出 图 记 录			ISSUE NOTES
版 次	日 期	版次说明	
REV.	DATE	DESCRIPTION	
D	2023.12	扩建变更

盛发山庄综合小区

子项名称	SUB-PROJECT
盛发山庄综合小区四期酒店综合楼

工程编号 PROJ. NO.	2013-A044	审图号 REVIEW NO.	
专业 DISCIPLINE	建筑	设计阶段 PHASE	施工图
版次 REV.	D	比例 SCALE	1:150
日期 DATE	2023.12	图号 SHEET NO.	建施-01

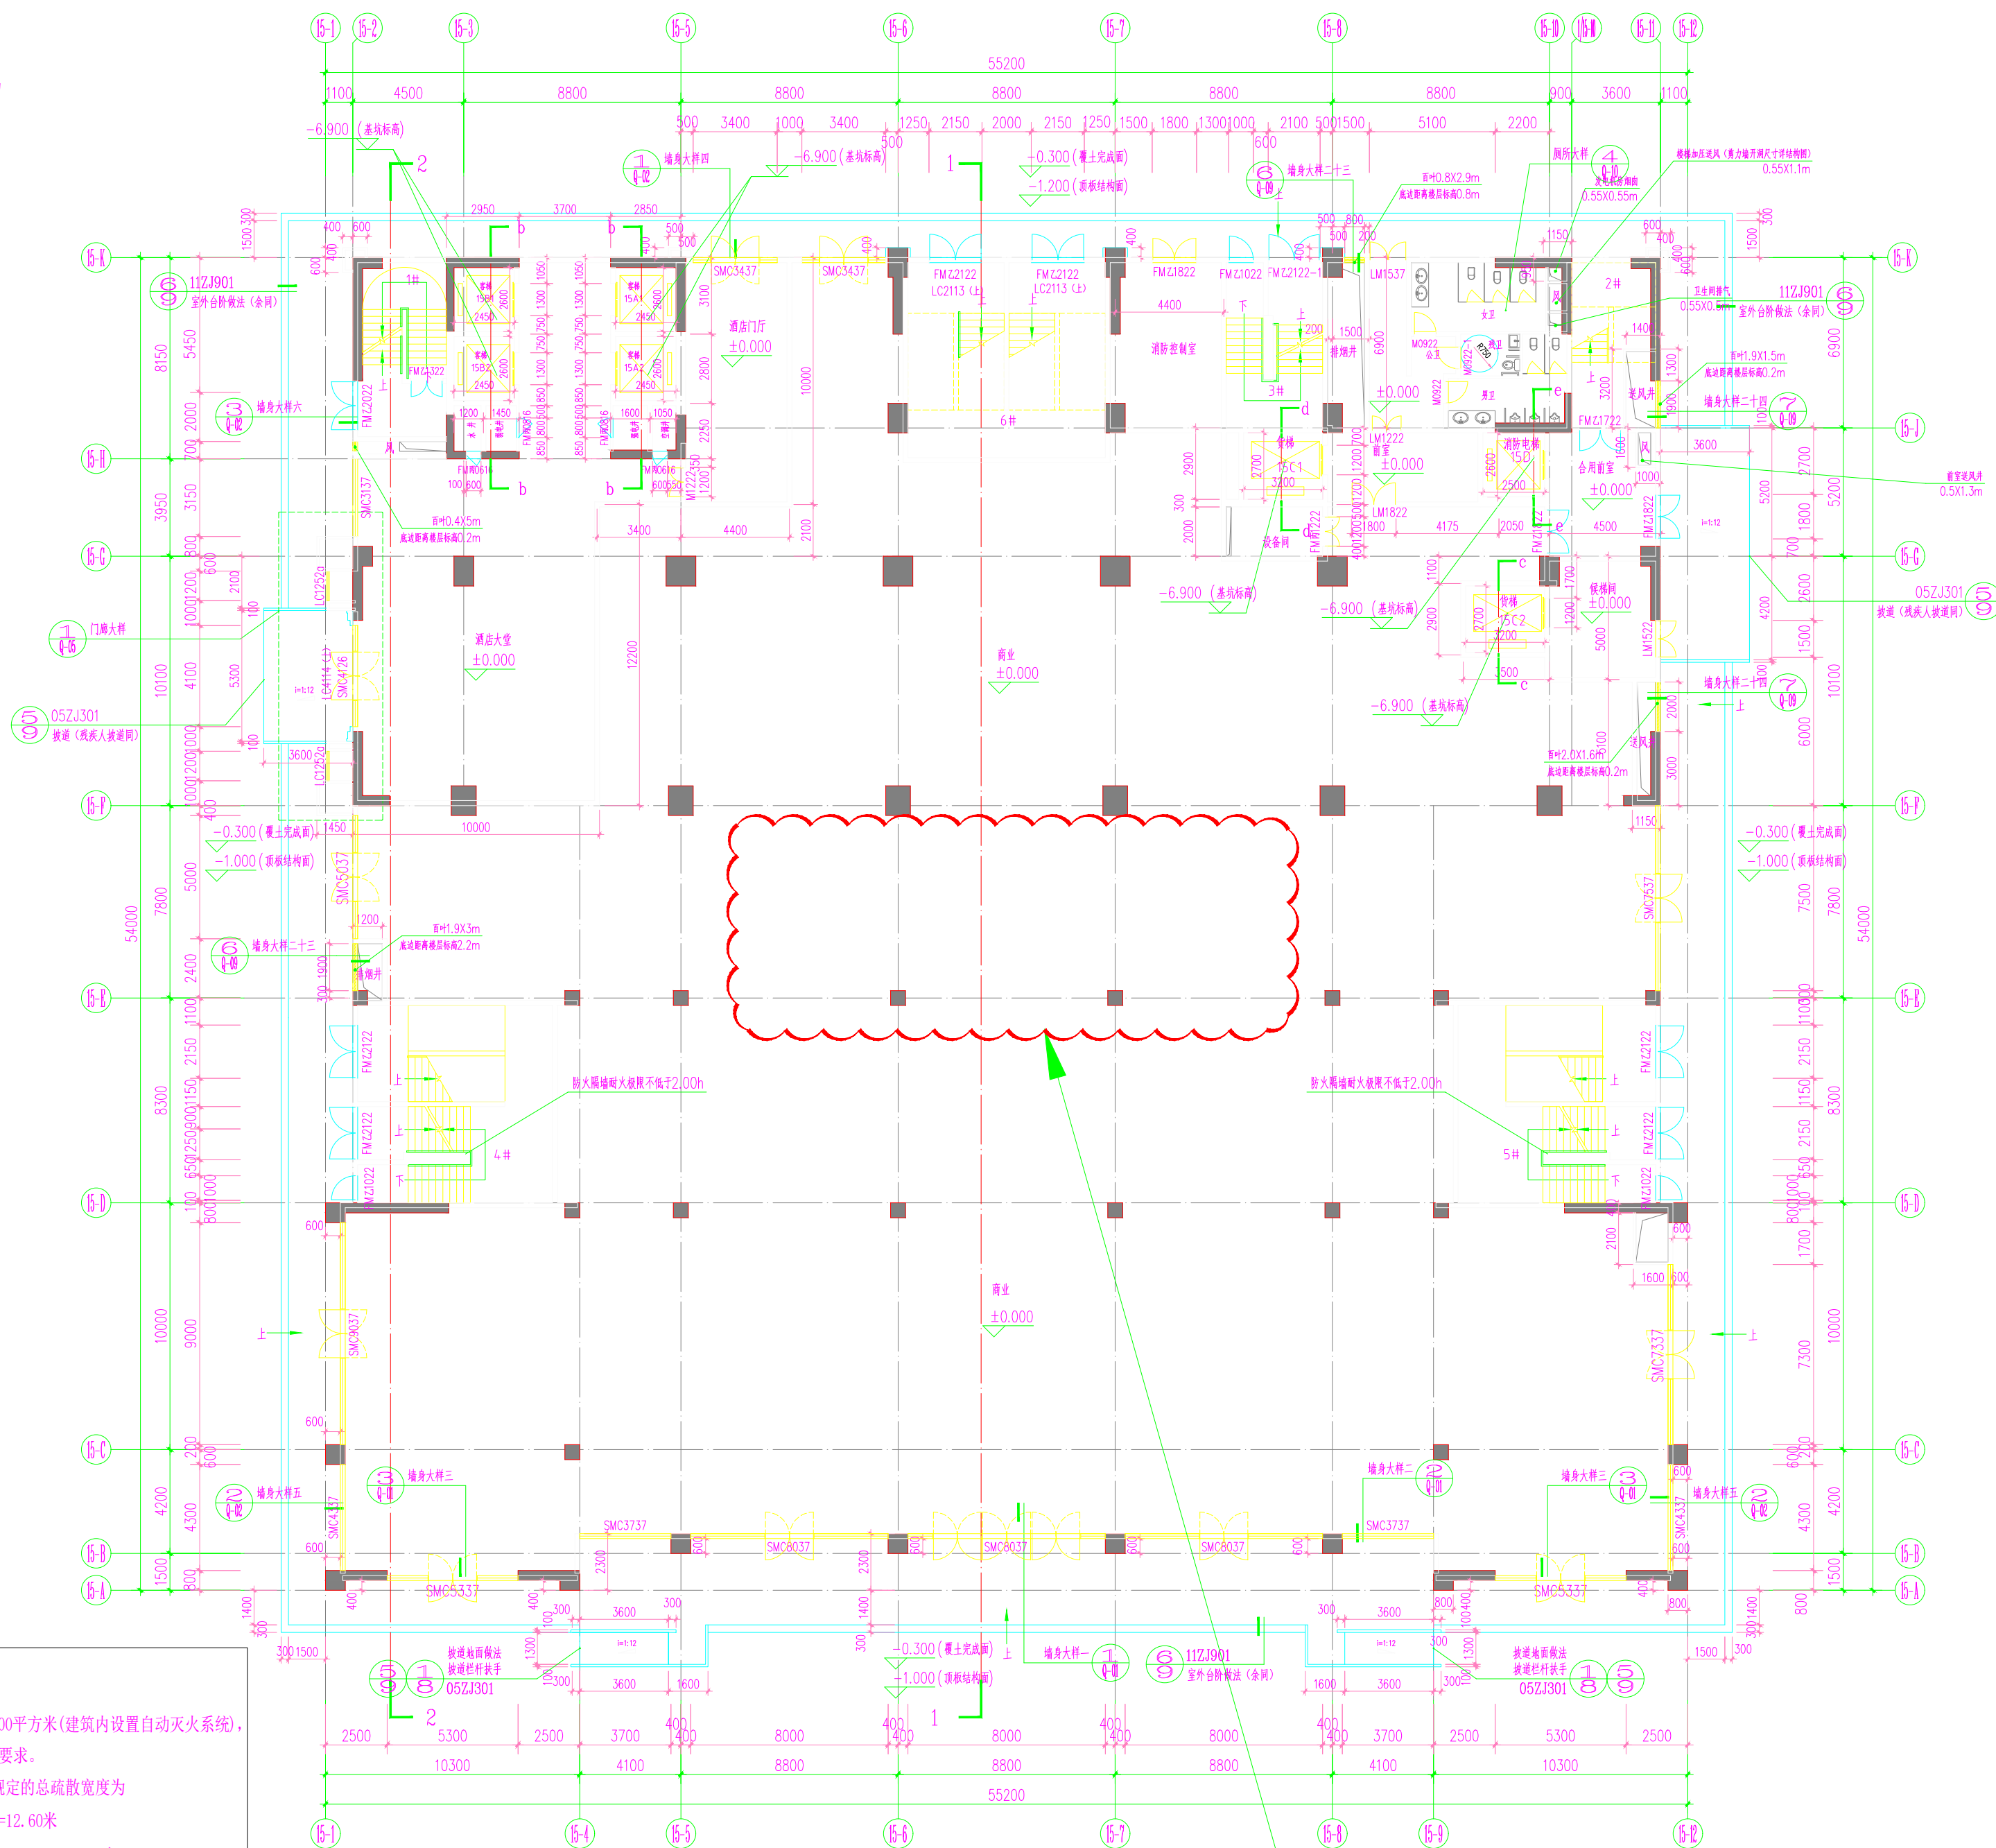
一层15-E~15-F交15-5~15-8轴处中庭位置部位取消。

四层平面图 1:50

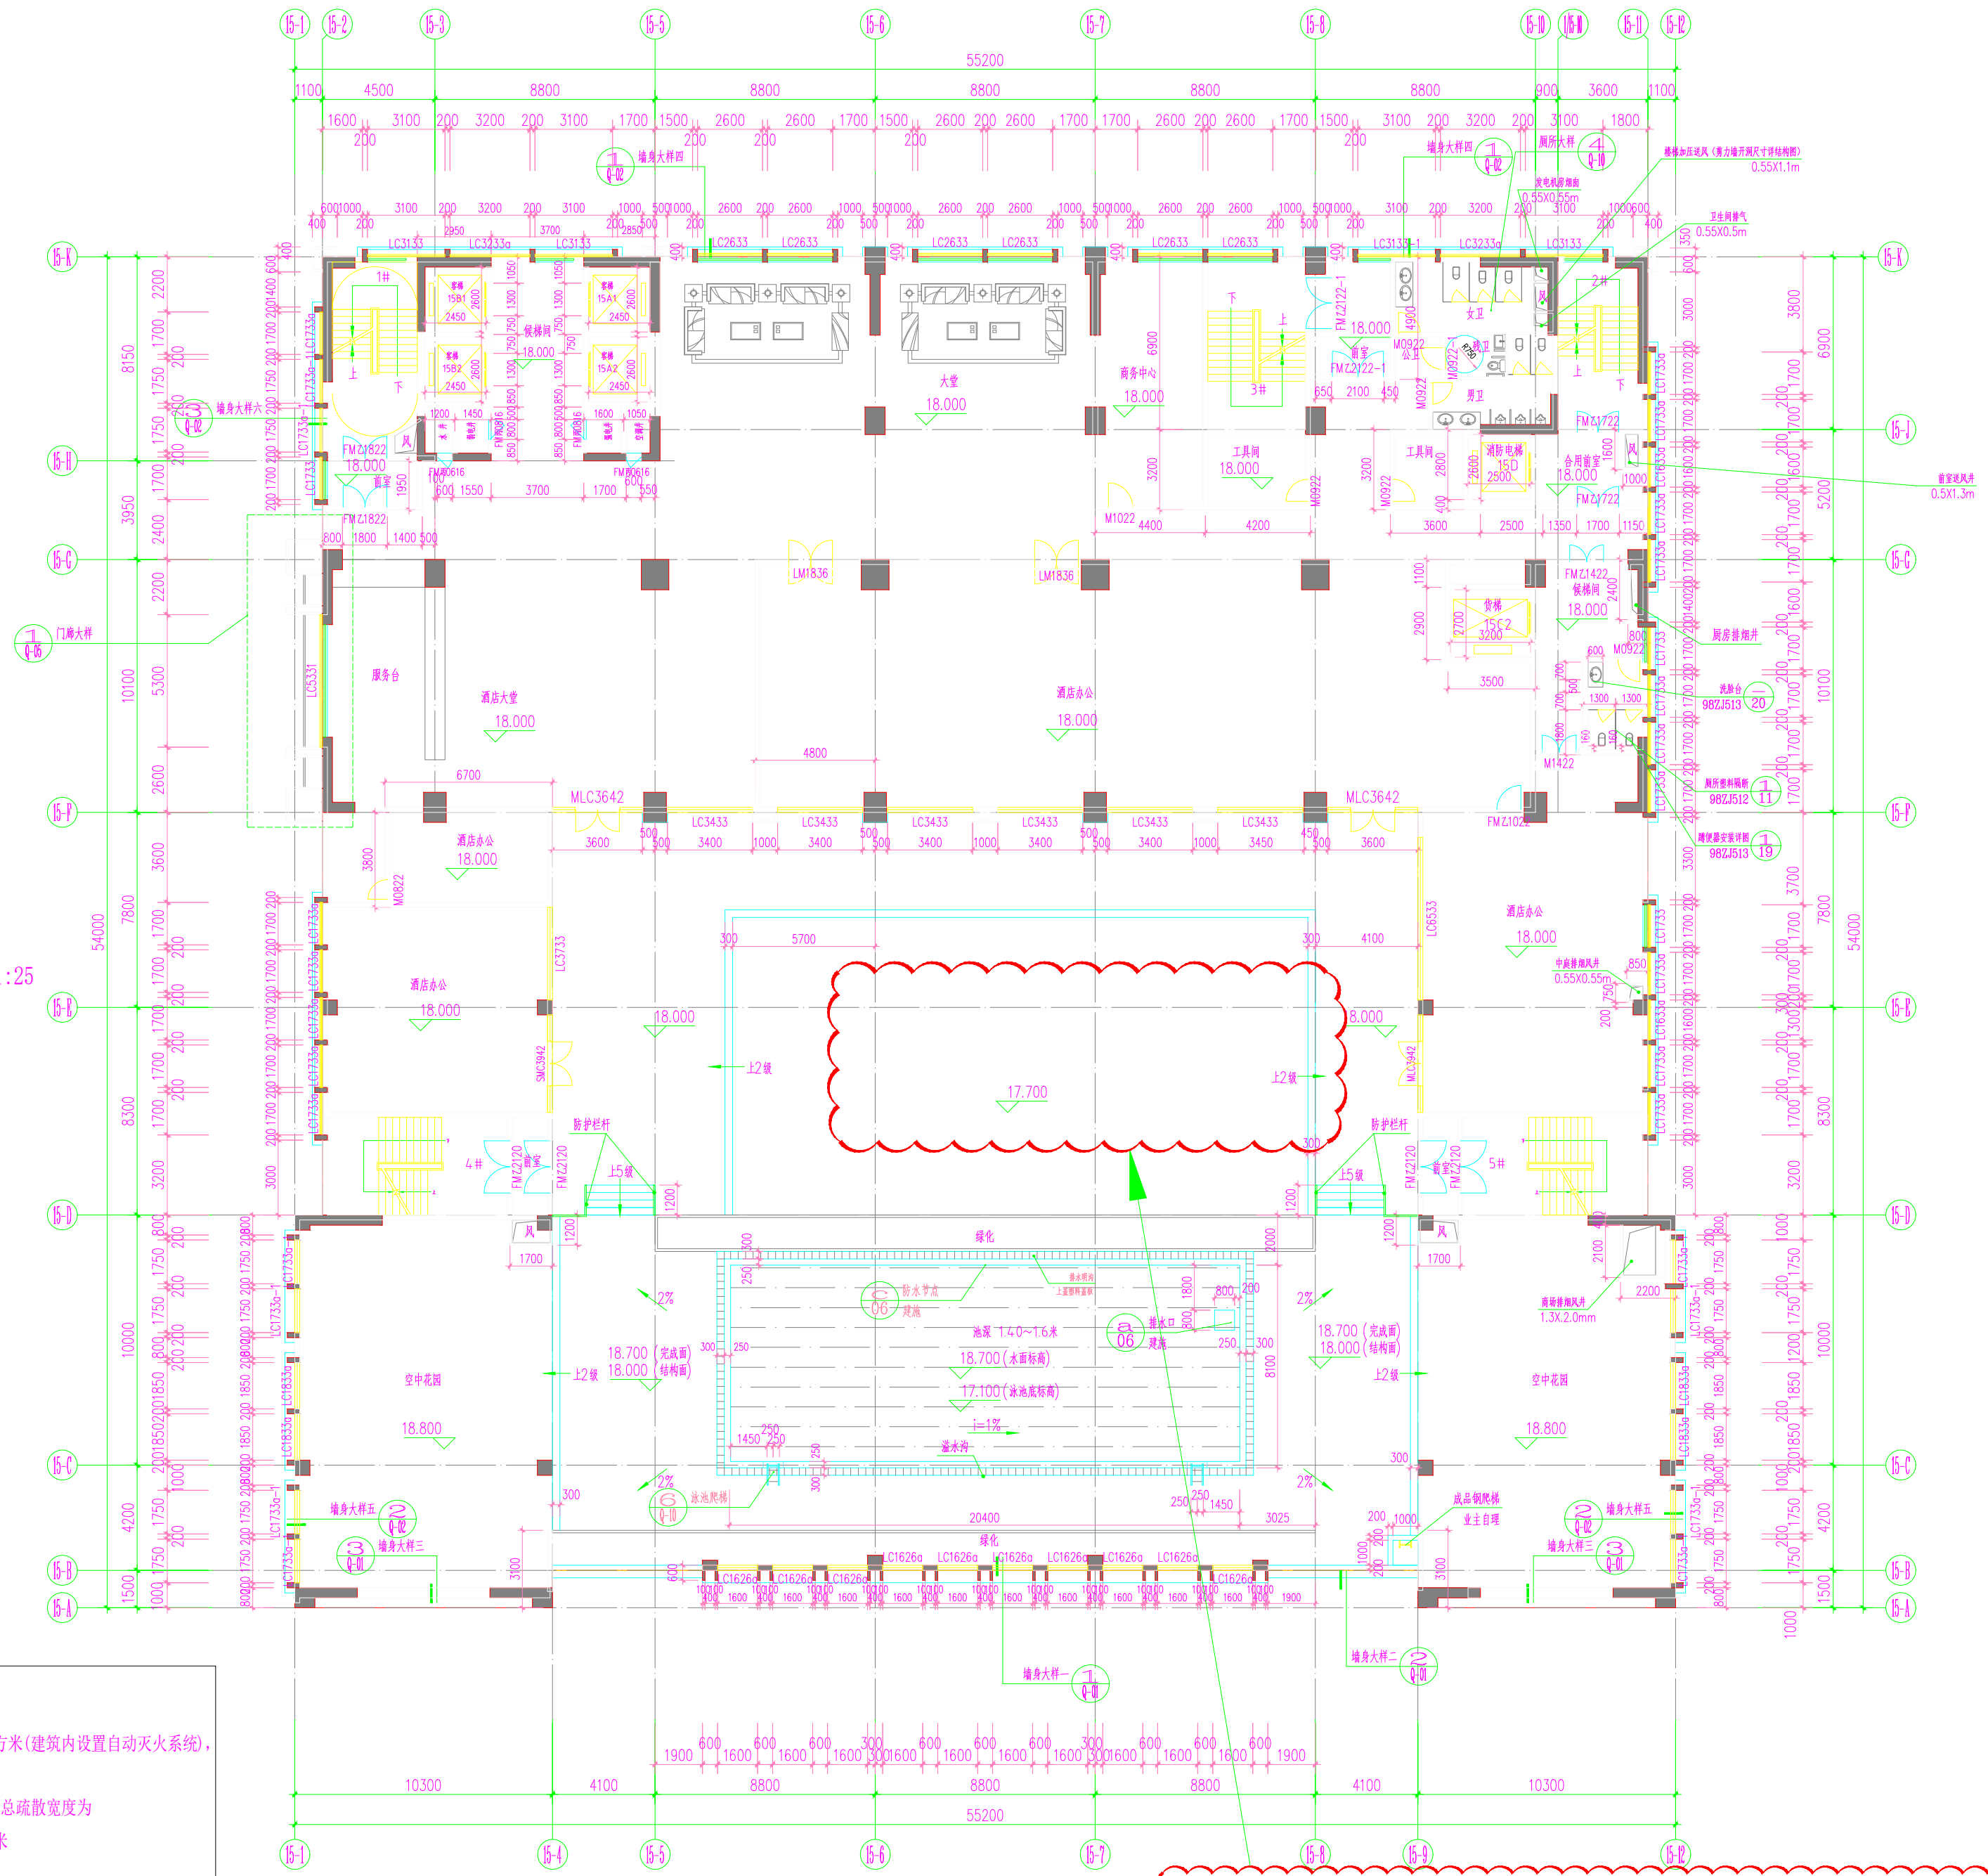
四层15-D~15-F交15-4~15-9轴处
取消室外景观部分, 改为混凝土浇筑楼板面。
本层扩建面积562.5m²。

五层平面图 1:150
本层建筑面积: 1202.4平方米

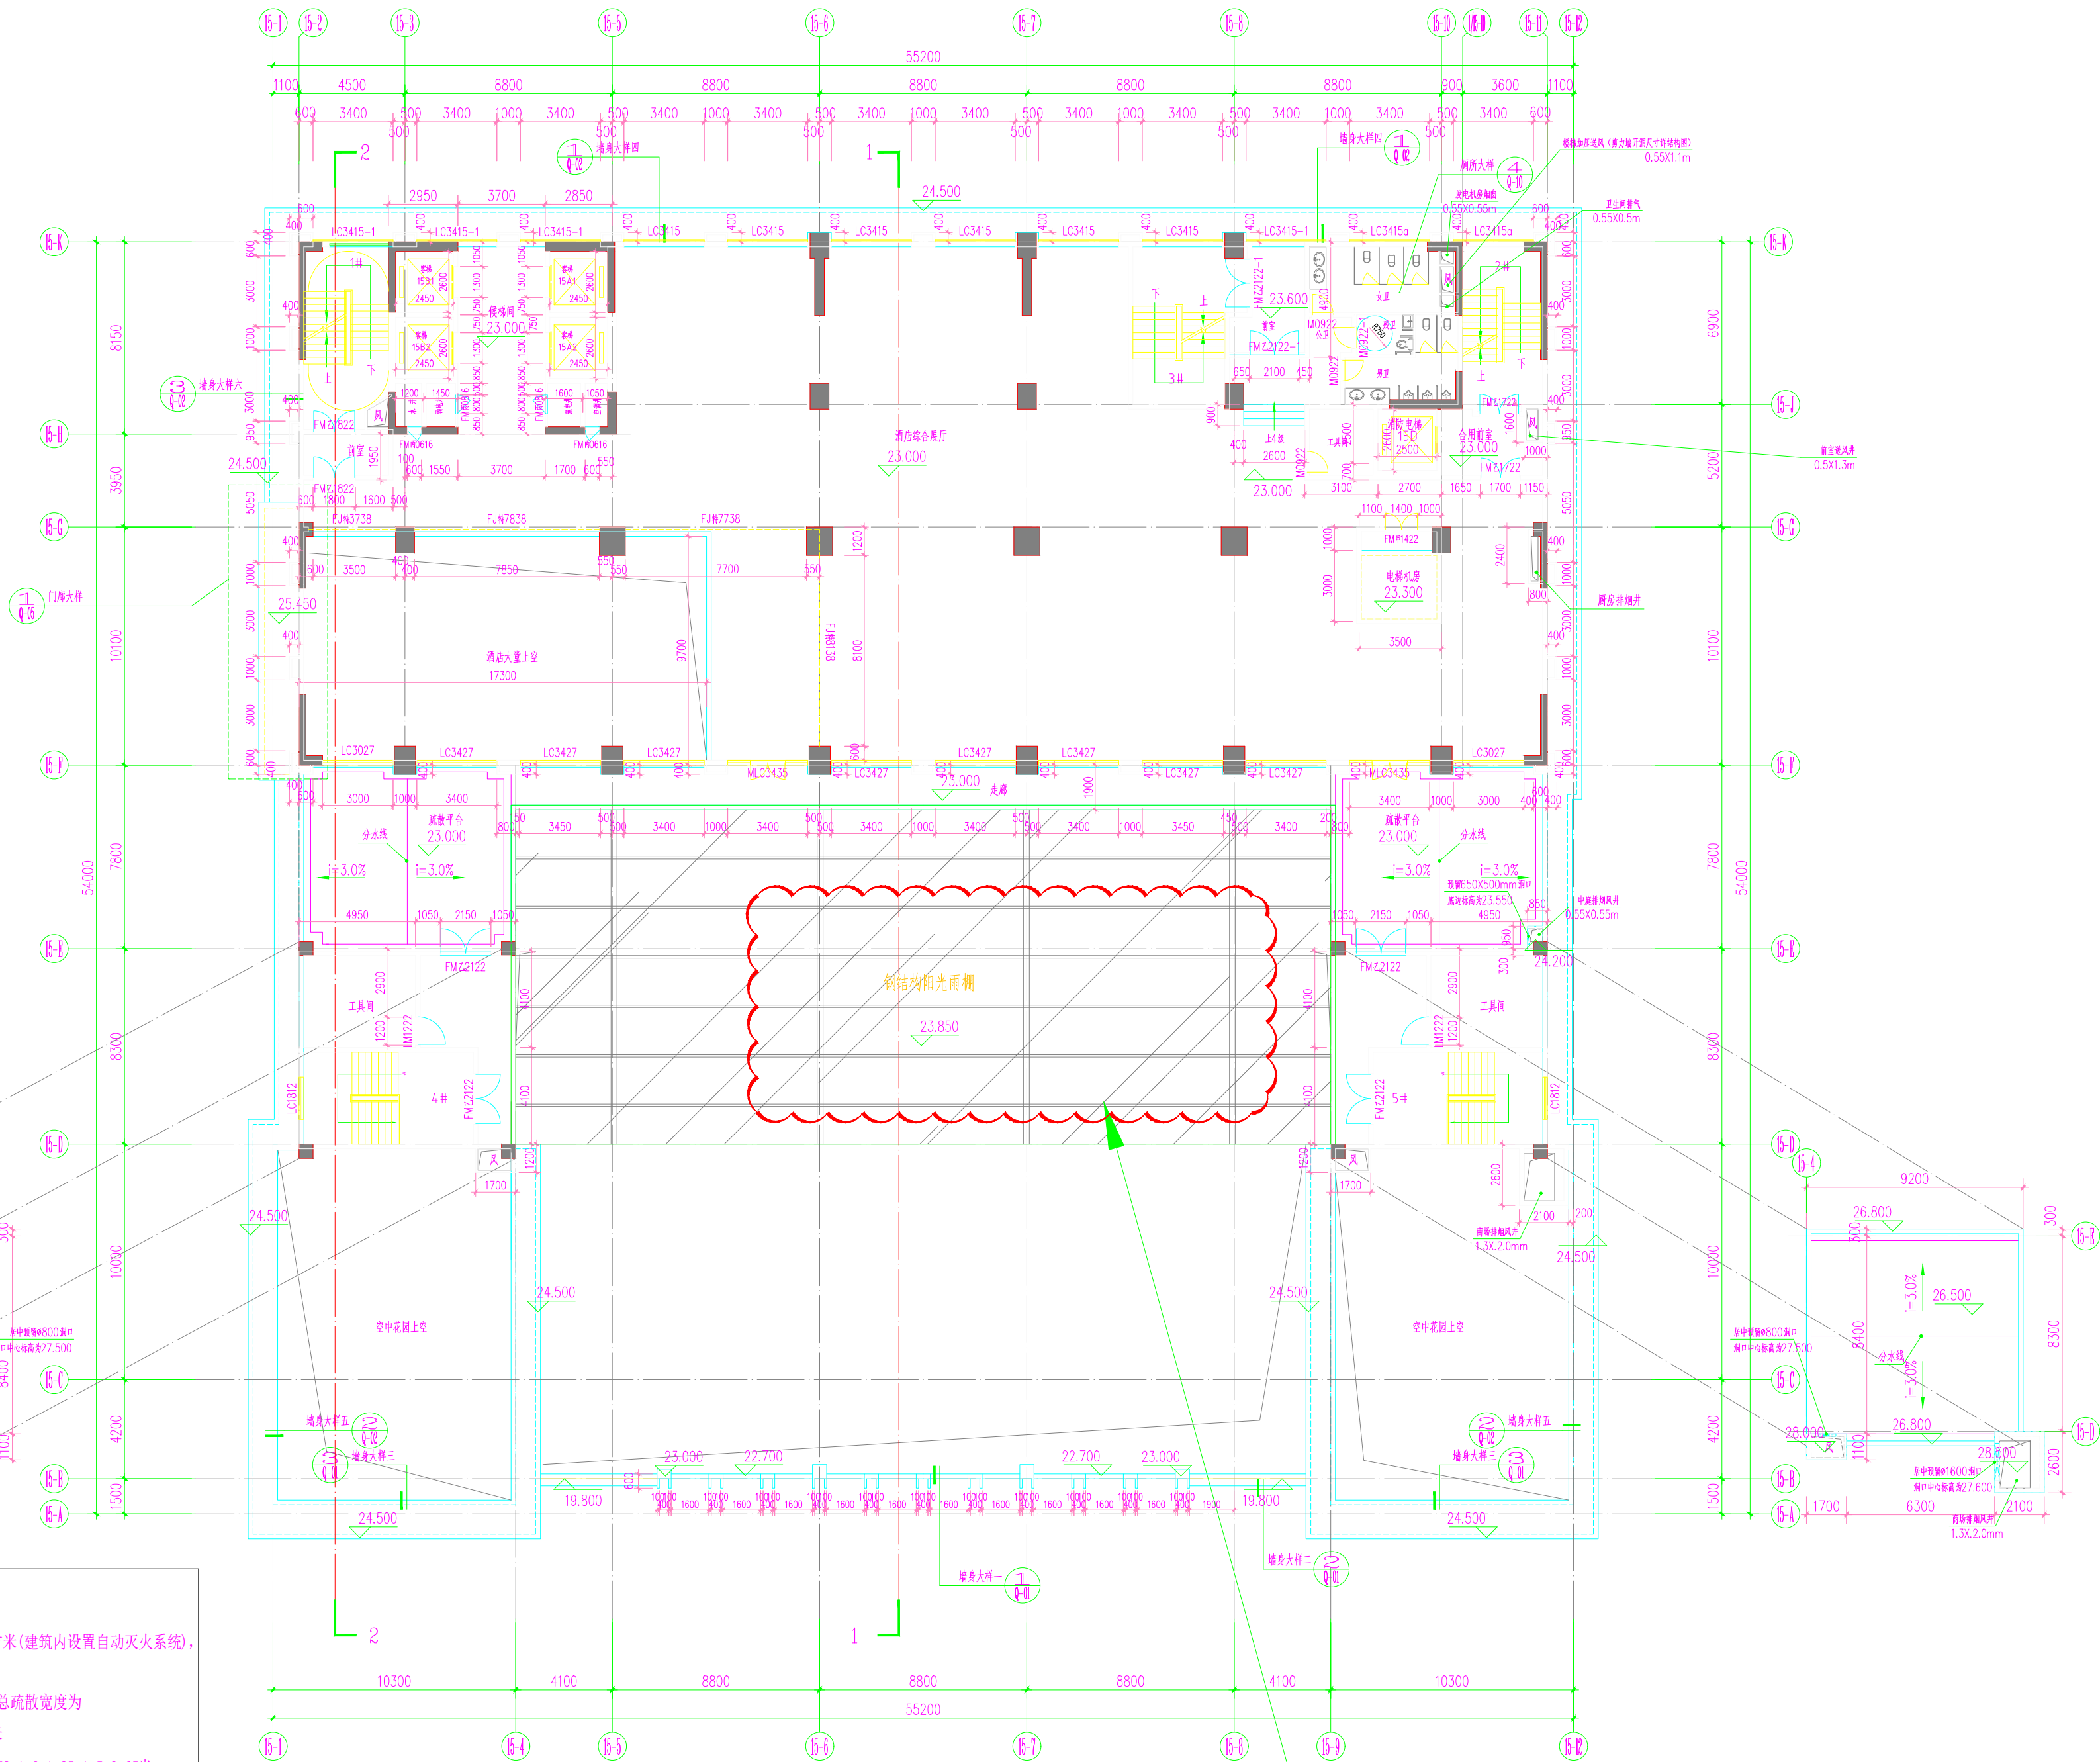
五层15-D~15-F交15-4~15-9轴处
增加钢结构。
